# S.I.A.E.P. DE SURY – CHATENOY - COMBREUX (45)

CAPTAGE DE « SURY-AUX-BOIS » N°03647X0086

AVIS HYDROGEOLOGIQUE RELATIF A LA DEFINITION DES  
PERIMETRES DE PROTECTION

**12 Juin 2023**

**Figure 12 :**  
**Plan d'implantation de l'antenne de télécommunication (parcelle AT 154)**

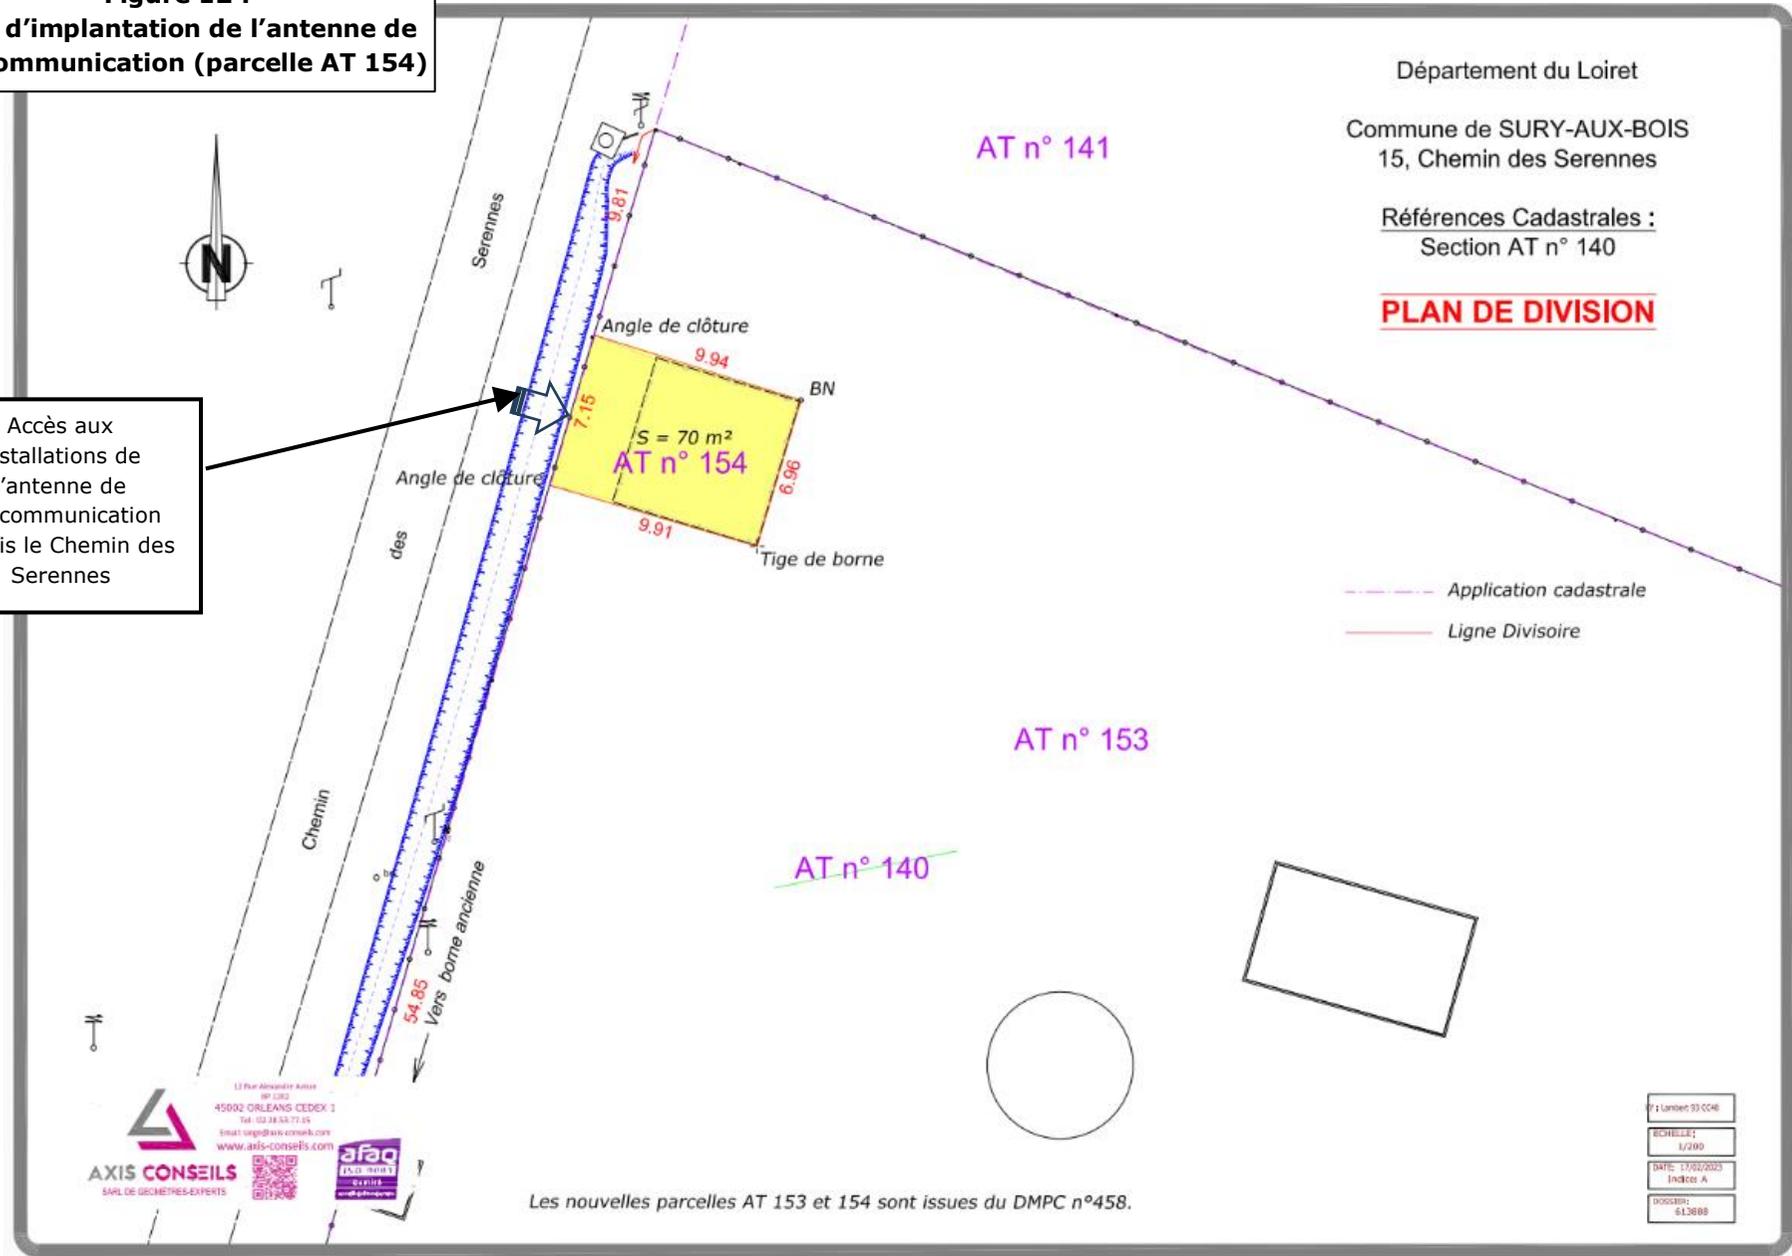
Le périmètre de protection immédiate sera constitué de la **parcelle section AT n°153, laquelle correspond à la sous-division cadastrale récemment réalisée afin d'exclure l'emprise de l'antenne de télécommunication (voir Figure 12)**. Le périmètre devra être clôturé au moyen d'une clôture grillagée rigide à panneaux soudés aux poteaux d'une hauteur de 2 m et équipée d'un portail d'accès de même hauteur. La clôture ne devra donc pas inclure l'emprise de l'antenne de télécommunication qui doit disposer d'un accès indépendant directement depuis le Chemin des Serennes comme indiqué sur le plan de la Figure 12.

Figure 14 : Périmètres de protection rapprochée (contour rouge) et éloignée (contour bleu marine) proposés

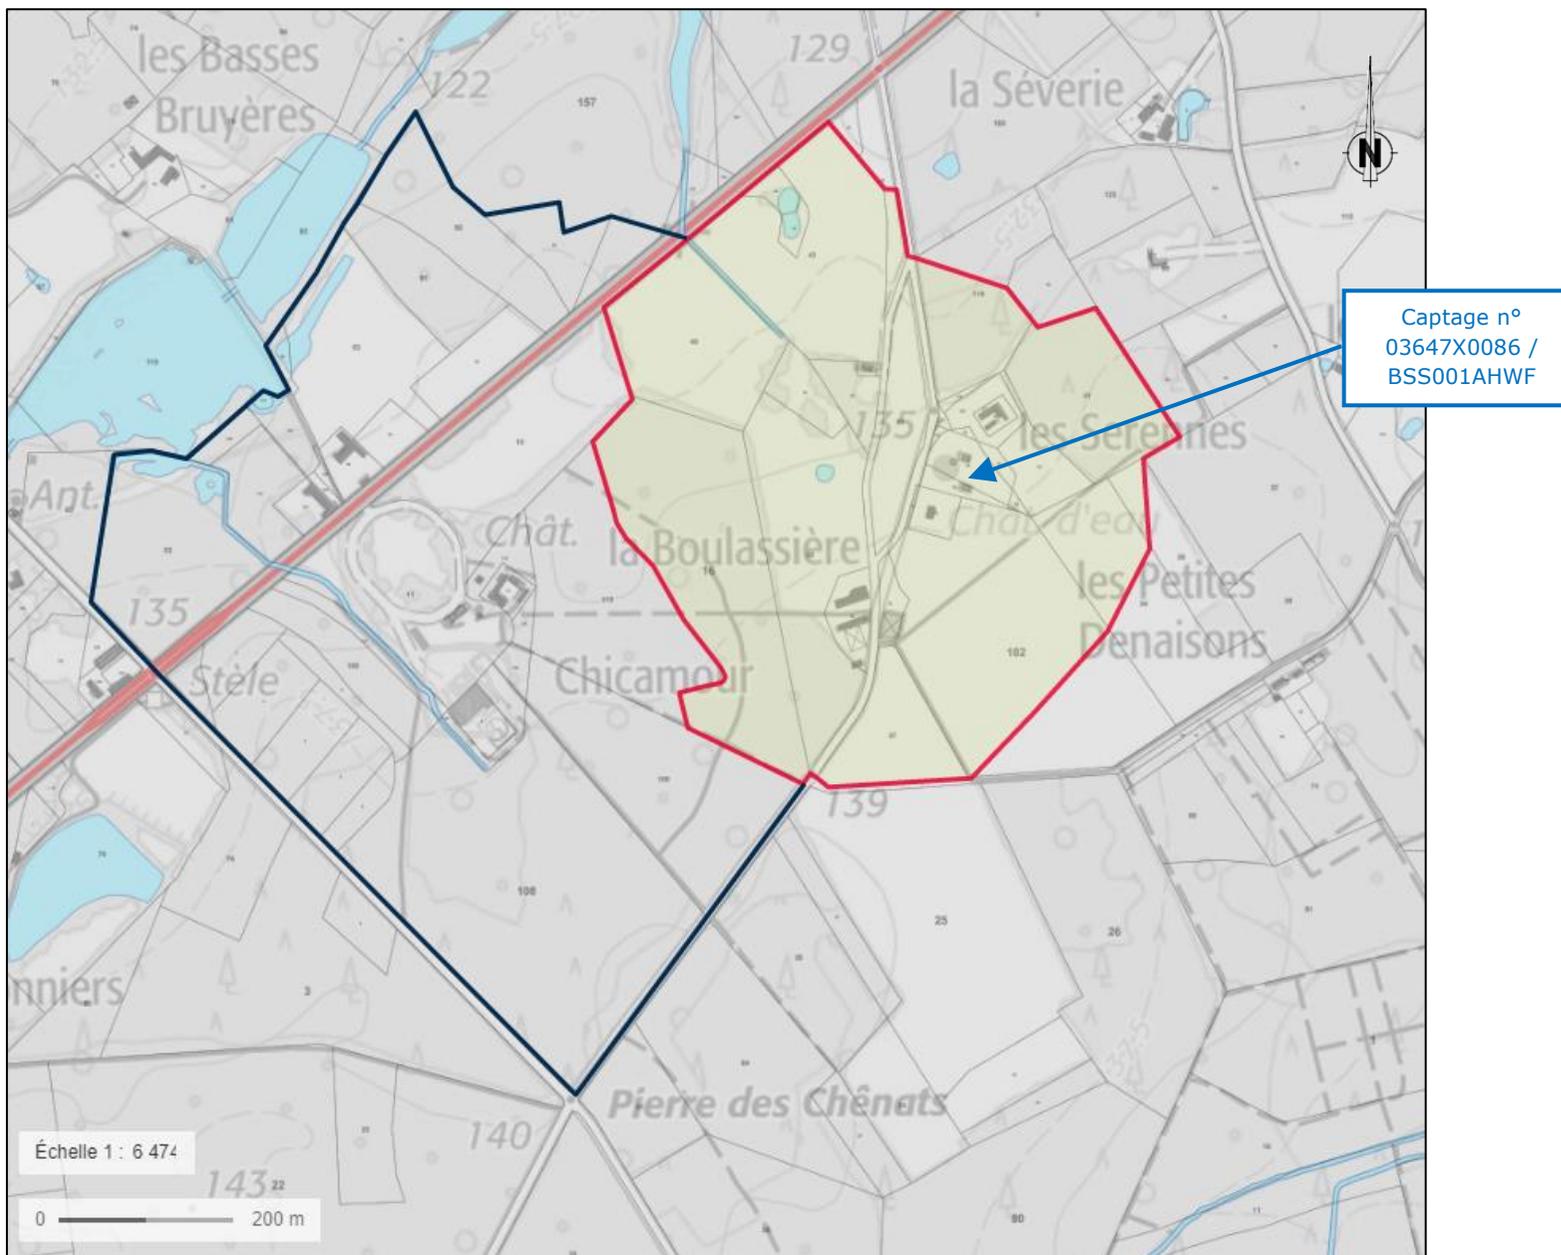
Le périmètre de protection rapprochée proposé est basé, à l'amont, principalement sur les isochrones 50 jours calculée pour les deux directions d'écoulement retenues (hautes eaux et basses eaux) et, à l'aval, sur les zones d'appel.

Ses limites sont basées globalement sur l'isochrone 180 jours et viennent augmenter le PPR dans la partie amont. L'isochrone 180 jours étant globalement confondu avec la zone d'appel, ce périmètre n'englobe pas le périmètre de protection rapprochée déjà basée sur la zone d'appel.
